2015_B550

OBJET : Politique culturelle et sportive - Sports - Construction d'un Equipement Aquatique Communautaire à Venelles - Principe retenu pour, à terme, un mode de gestion privé - Création d'une grille tarifaire pour l'ouverture de l'équipement - Autorisation de signer un avenant n°3 au marché de maîtrise d'oeuvre n°11M024 et un avenant n°2 au marché de réalisation et de maintenance n°14M004

FICHE DE TRAVAUX MODIFICATIFS N°02 indice C

FICHE DE TRAVAUX MODIFICATIFS N°12

Figure 1: localisation des blocs-portes

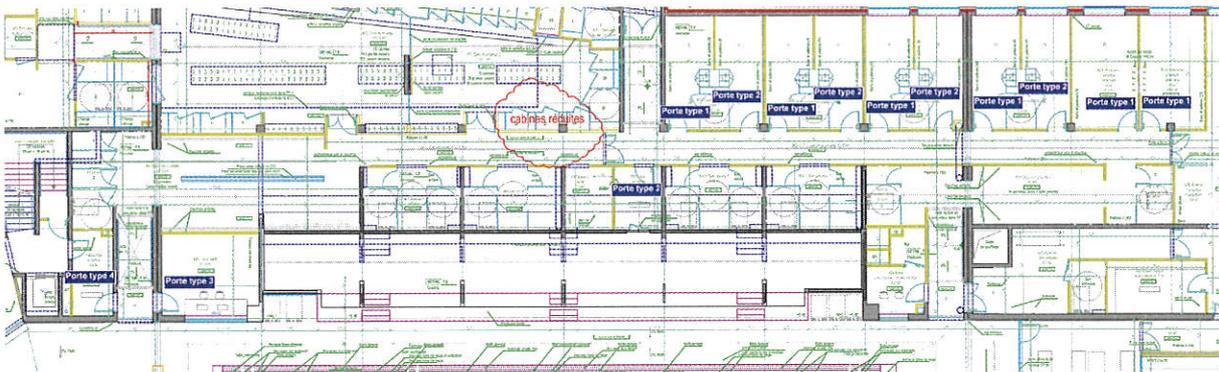
Remplacement de bloc-porte bois par des blocs-portes aluminium (voir plan de repérage)

Cette FTM faite suite à la demande de la MOA de remplacer les blocs-portes en bois localisés sur l'« Annexe 3 – Plan de repérage des BP » par des blocs-portes en aluminium afin de favoriser leur pérennité dans le temps.

Les blocs-portes bois à remplacer en aluminium sont ceux dans la circulation « BG13 – Circulation vestiaires groupes » ainsi que les portes du local « AB – Local MNS » et « AB3 – Local Entretien », toutes situées au RDC.

Implantation Niveau RDC

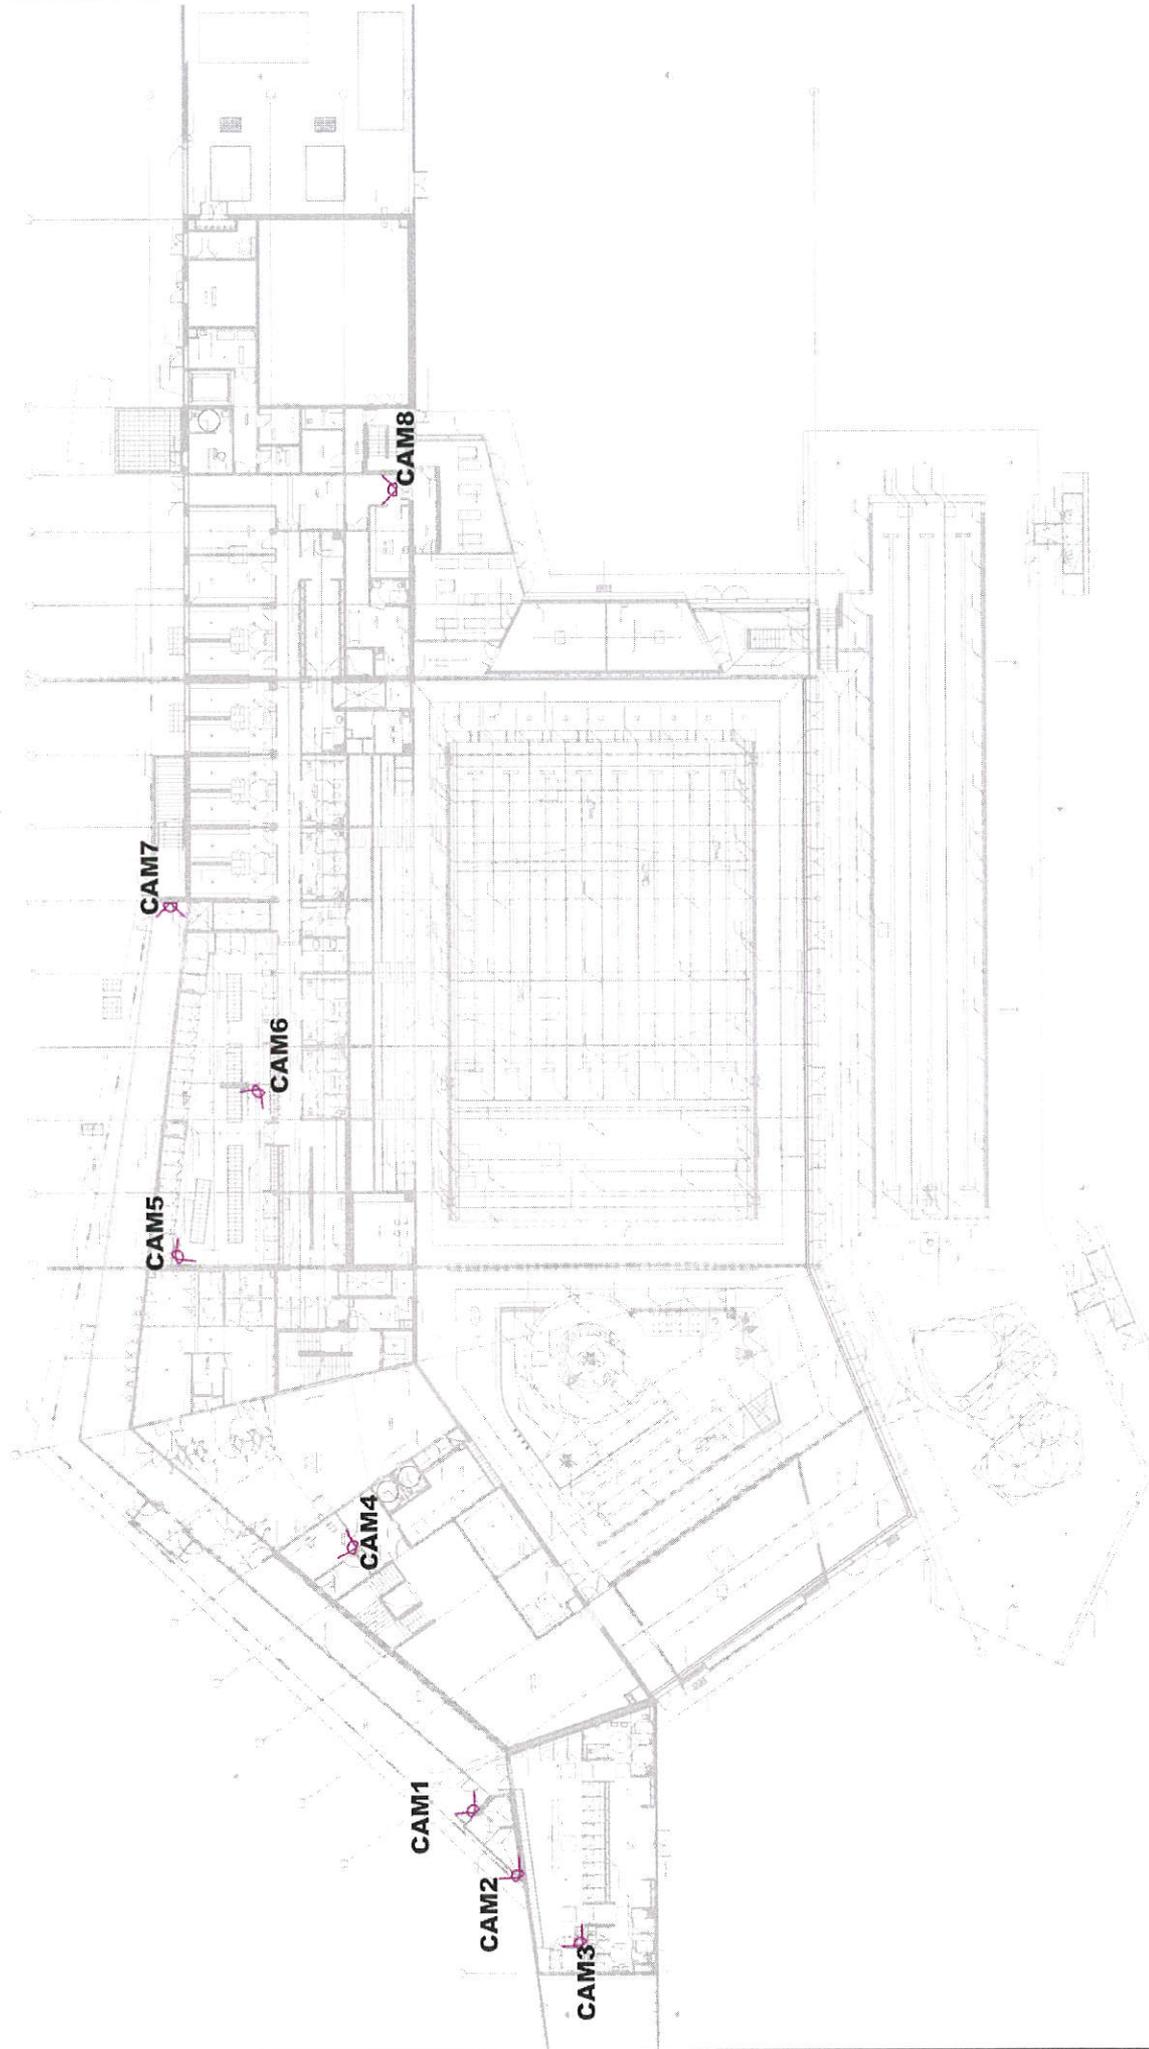
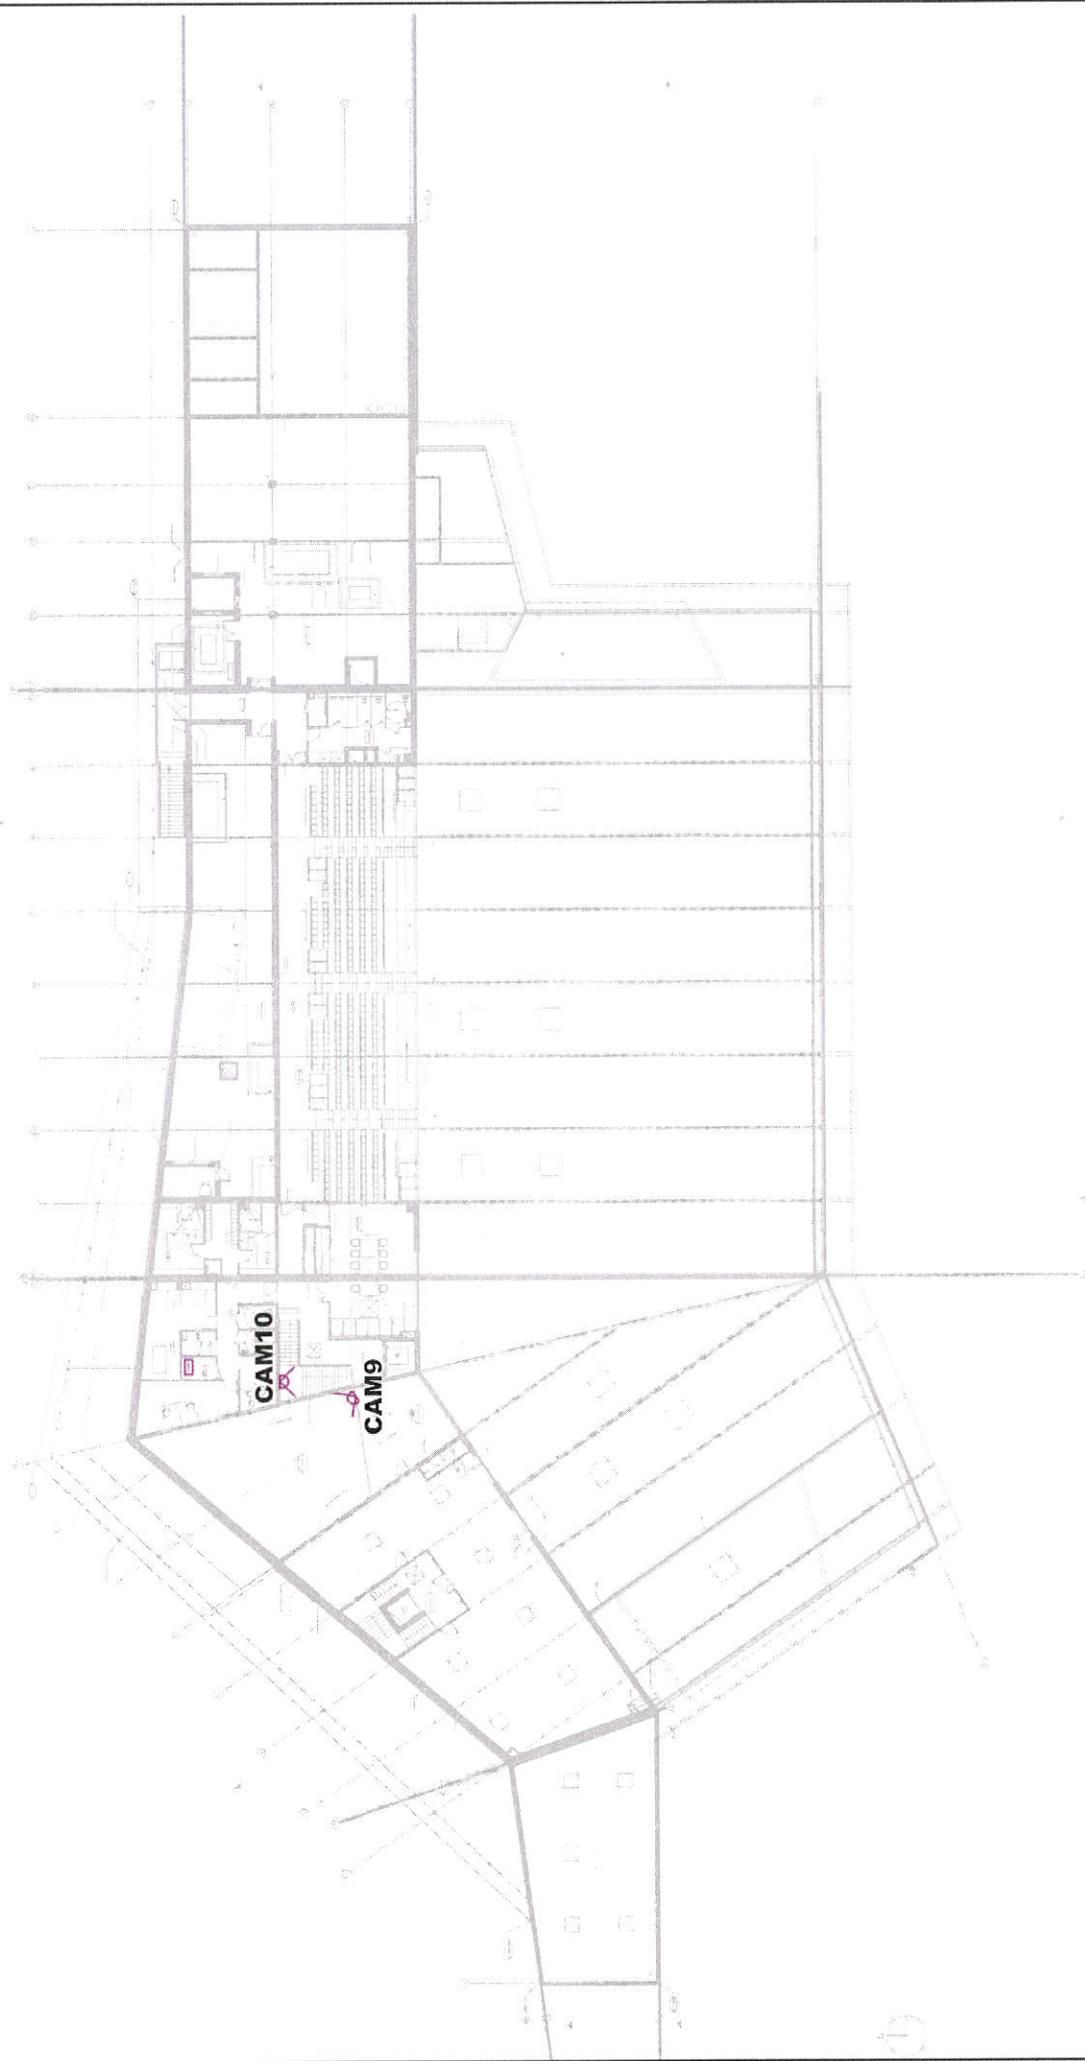
Remplacement des panneaux d'affichage
Fourniture et pose d'un nouvel écran d'affichage dans le hall d'entrée
Fourniture et pose d'un sèche main
Mise en place de ligne téléphonique "ligne rouge" pour l'exploitation du bâtiment
Modification de la vidéosurveillance
Fourniture et pose de distributeurs de savon pour les douches

SOLUTION N°02

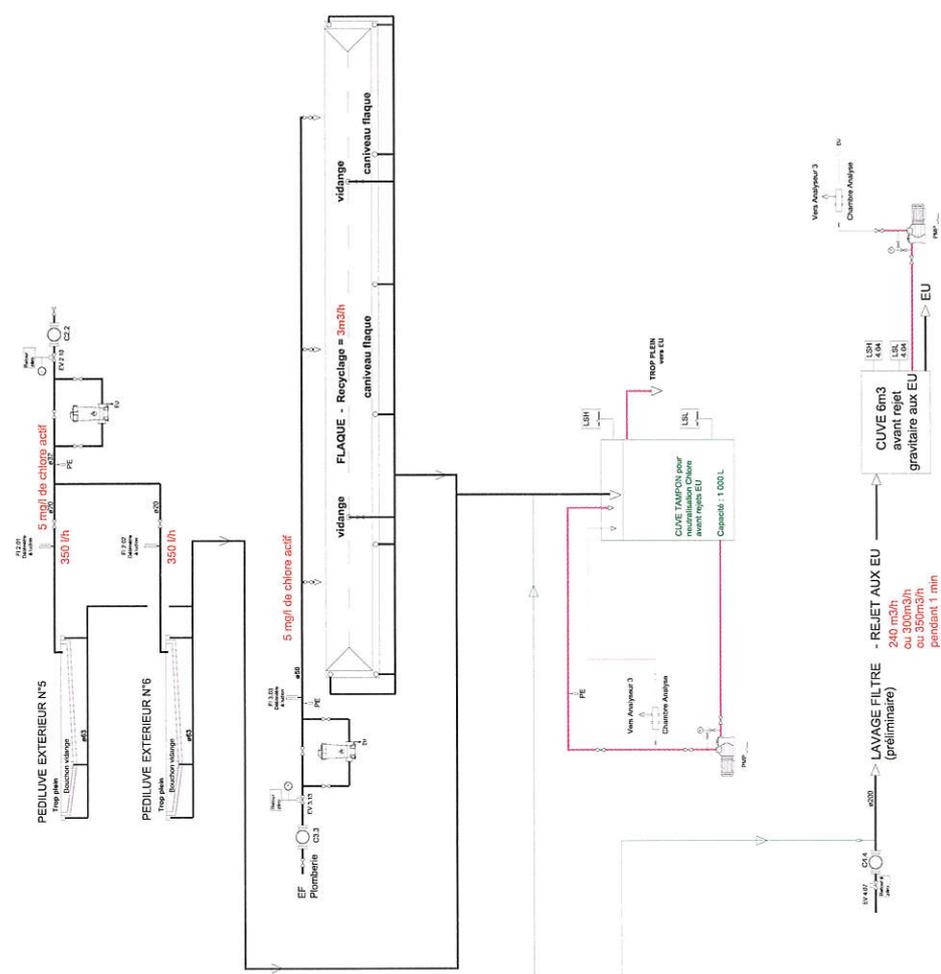
- Commande de la pompe doseuse par l'analyseur (suivant taux de chlore)
- Enregistrement du taux de chlore actif dans la cuve
- Commande pompe circulation si les pédiluves sont en fonction

Plan de comptage eau froide

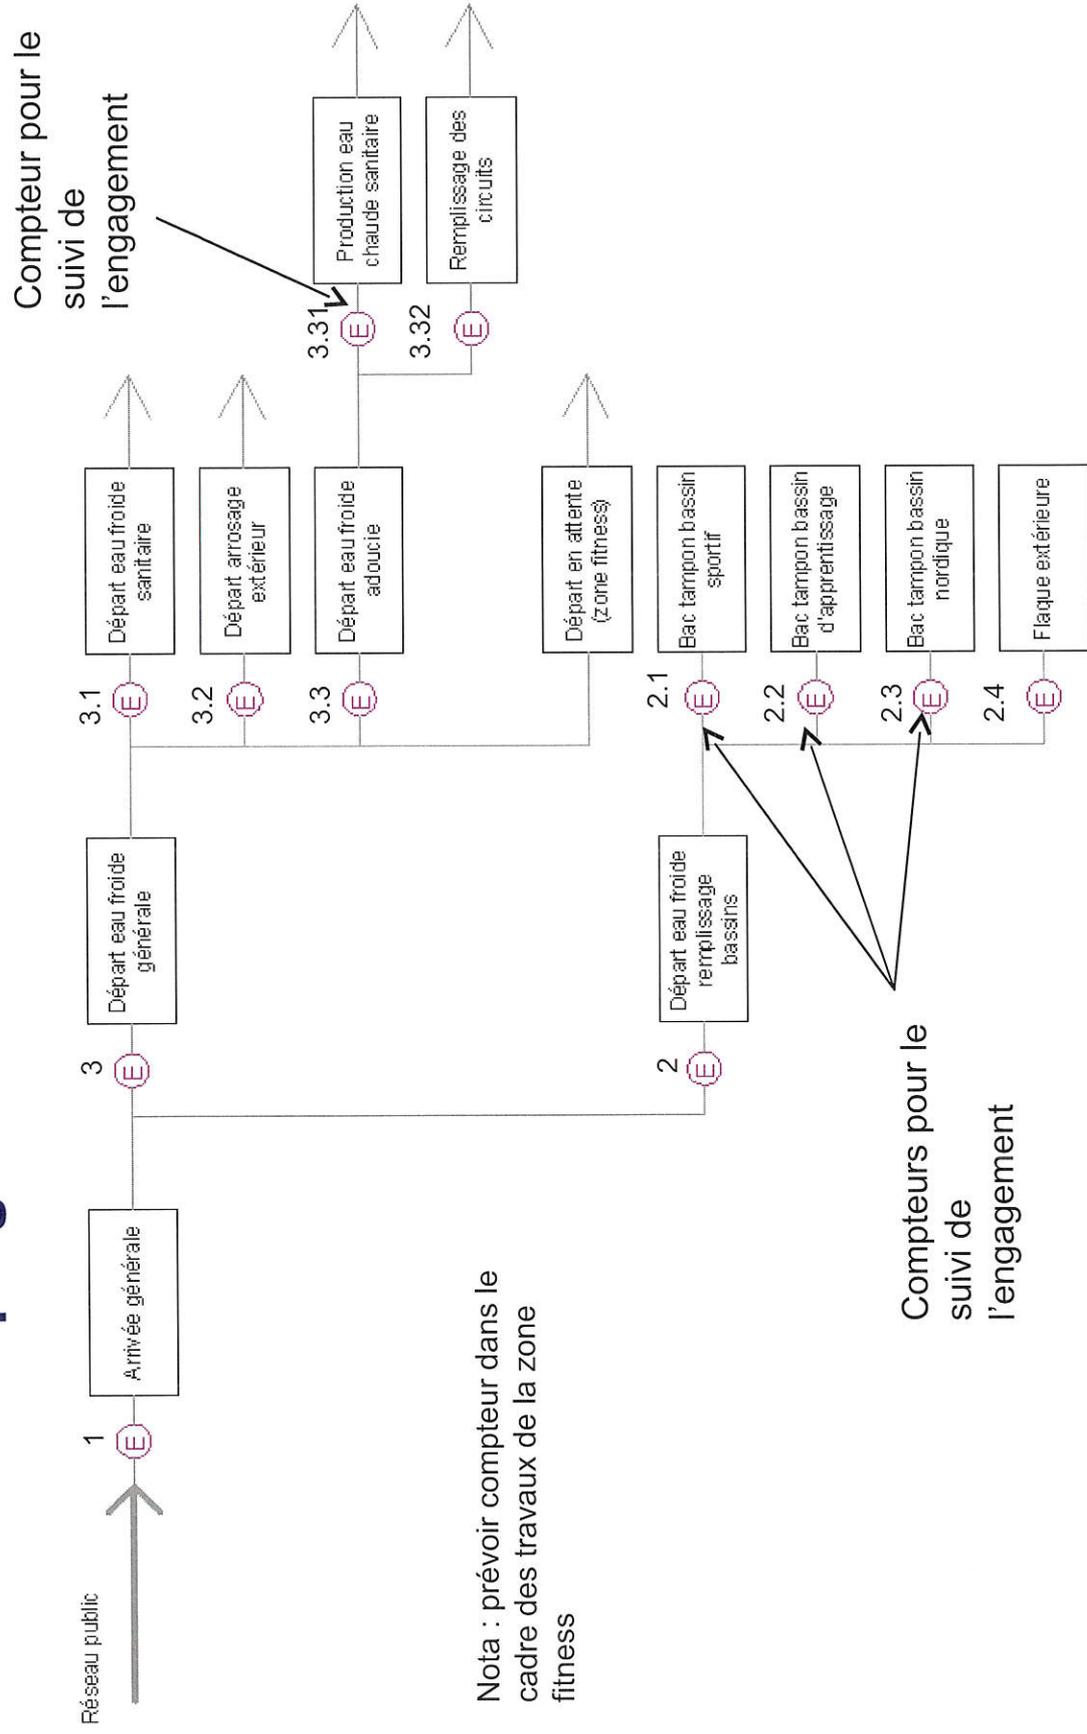
Nota : prévoir compteur dans le cadre des travaux de la zone fitness

Plan de comptage chauffage

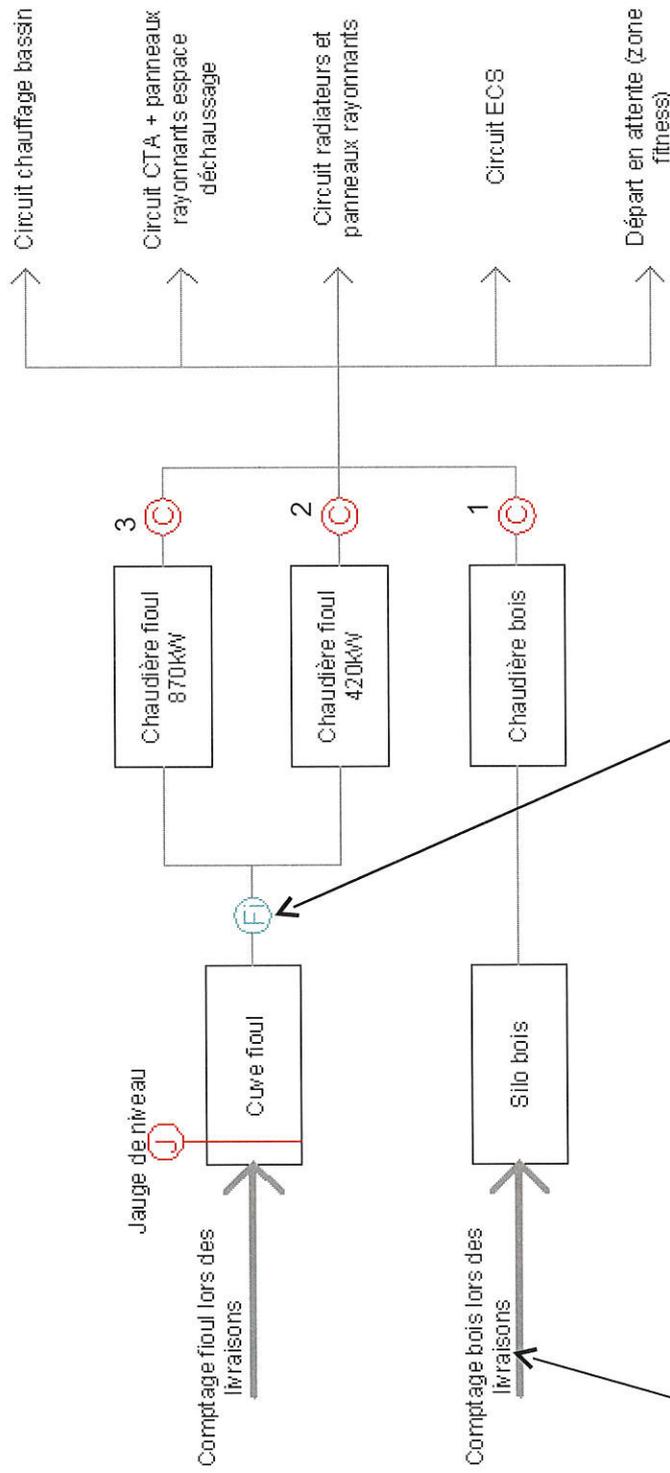
Nota : prévoir compteur dans le cadre des travaux de la zone fitness (zone bien-être). Ce compteur sera utilisé pour le suivi de l'engagement énergétique.

Plan de comptage chauffage – Circuit « zone fitness (espace bien-être) »

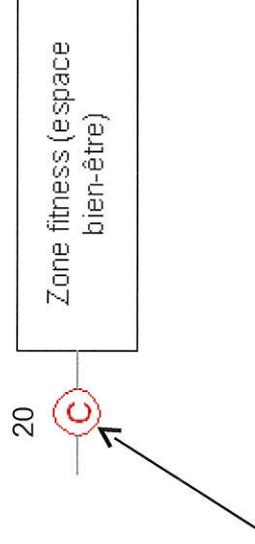
Nota : prévoir compteur dans le cadre des travaux de la zone fitness (zone bien-être).
